改善箇所説明図

改善措置の内容

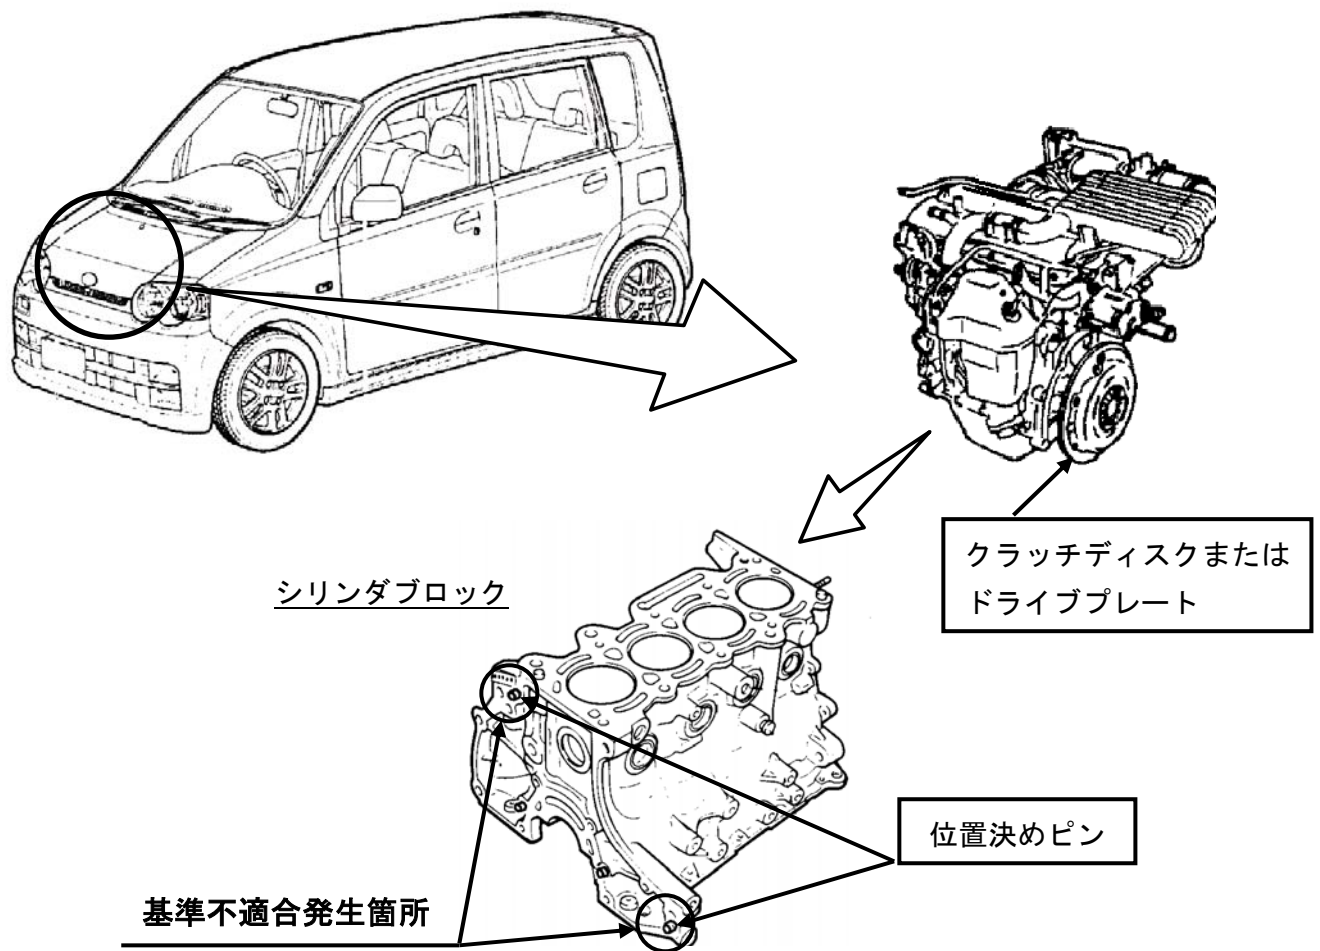
注： は、交換部品を示す。

全車両、オイルパンを取り外してシリンダブロックと変速機とのずれ量を点検し、不適切なものは位置決めピンを対策品と交換するとともに、クラッチディスクまたはドライブプレートを新品と交換する。

識別：作業完了後は、エンジンルーム内の車台番号打刻位置の横に黄色ペイントを塗布する。
